LUFTDYKTIGHETSPÅBUD
(LDP)

Tilbehør
Bendix-1

29/73 KONTROLL AV BENDIX "FUEL INJECTOR"

Vedlagte skisser viser flytelinjer (flow lines), furer etter spenning under støpeprosessen (stress relief fissures) og sprekker som er godtakbare, se figure 1,2,3,4 og 5 og ikke godtakbare, figure 6,7 og 8. Magnethus med ikke antakbare sprekker skal kasseres.

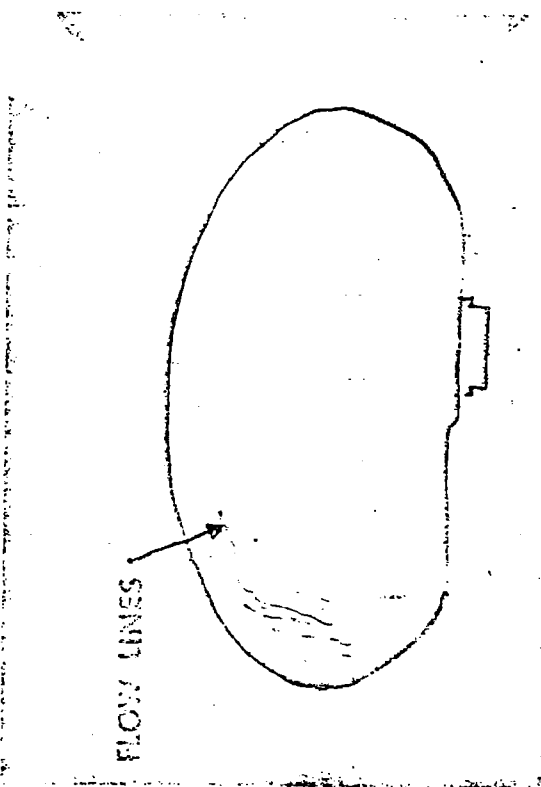
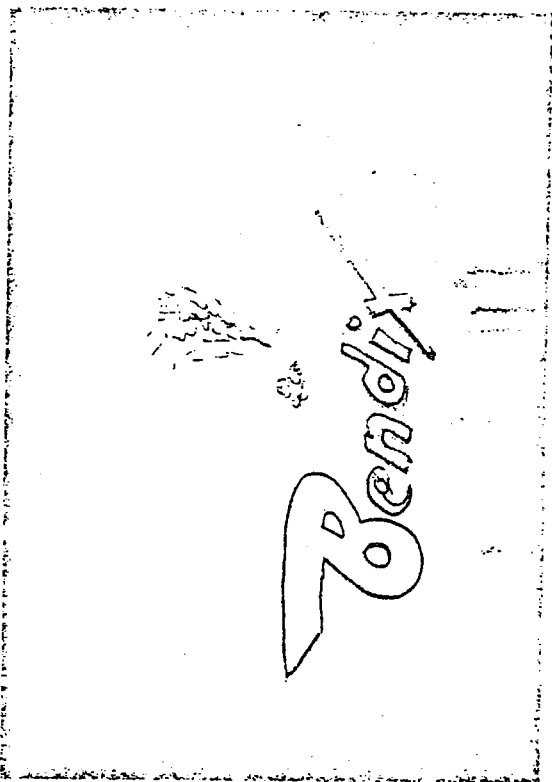
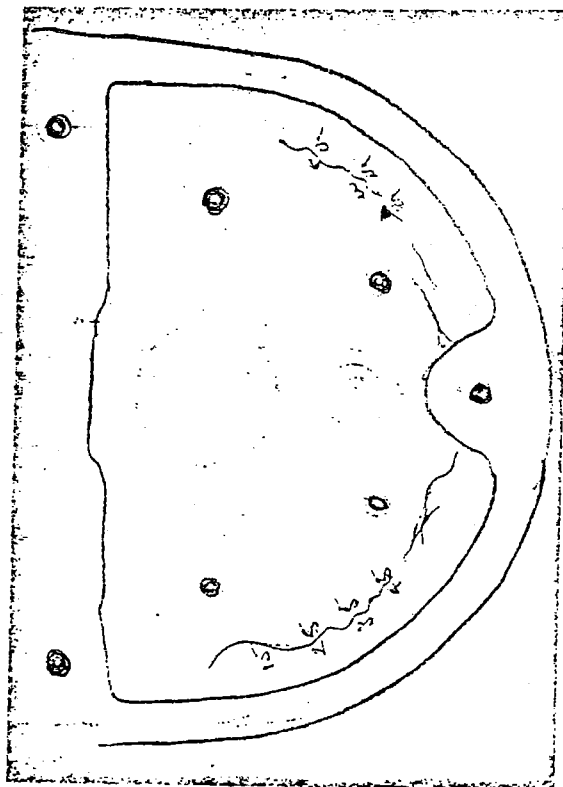
Flow lines may appear in various areas of the housing as illustrated in figures 1 through 3.

ACCEPTABLE

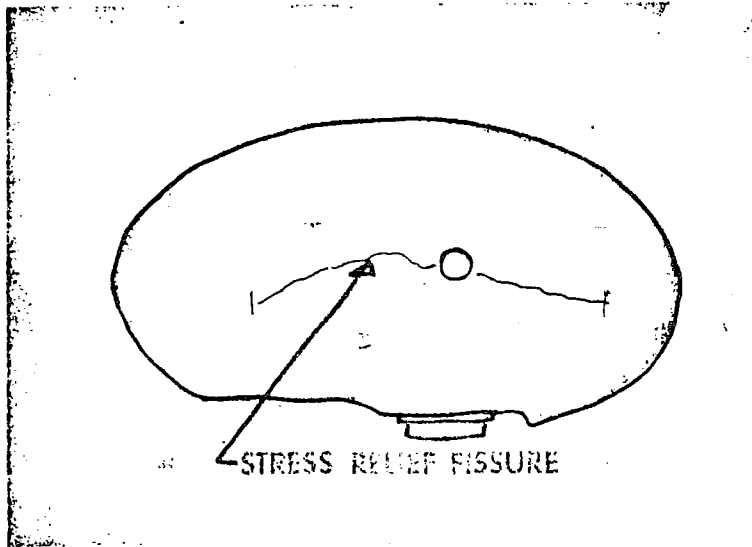
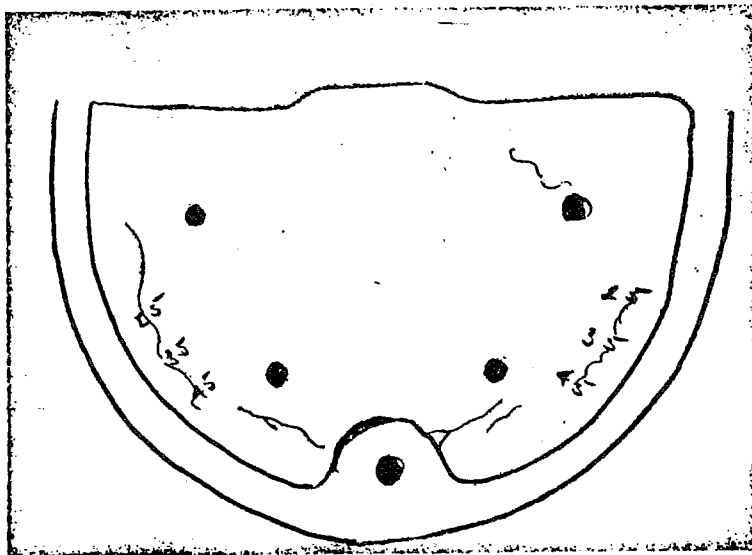
Housings are acceptable if stress relief fissures or cracks do not extend beyond the limits shown in figure 4 or no more than one fissure or crack appears at any particular screw hole as in figure 5.

NOT ACCEPTABLE

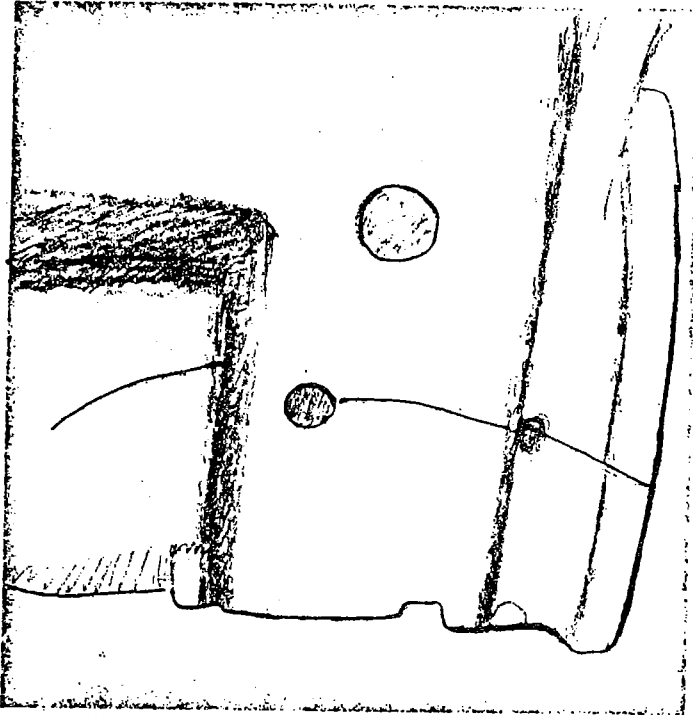
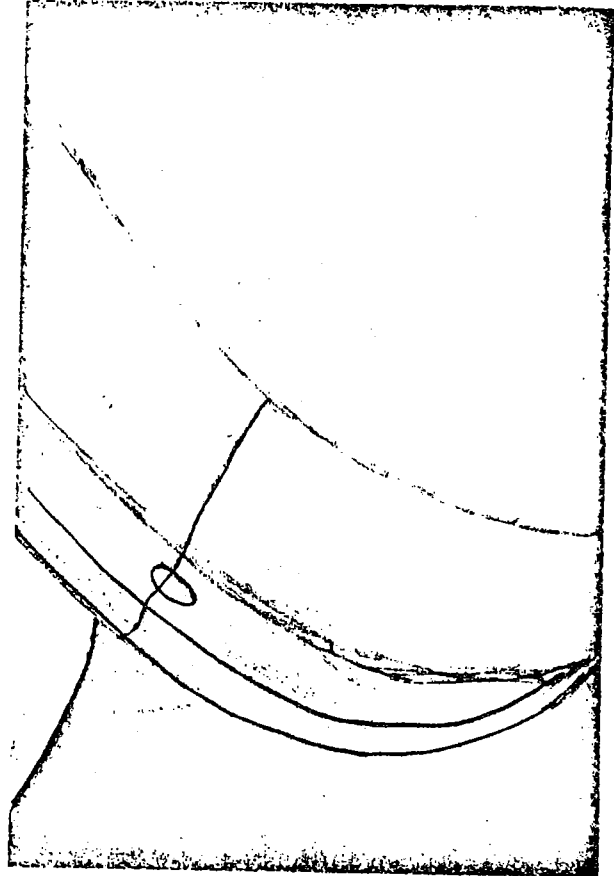
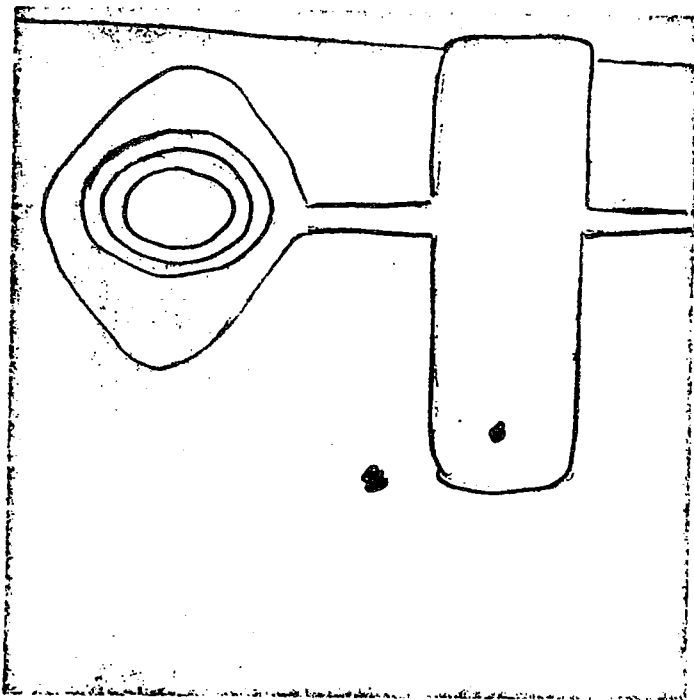
Stress relief fissures or cracks extending into the flange as shown in figure 6 or beyond the limits illustrated in figure 1.

Cracks extending completely through the housing as shown in figures 6 and 7.

Holes in housing as shown in figure 8.
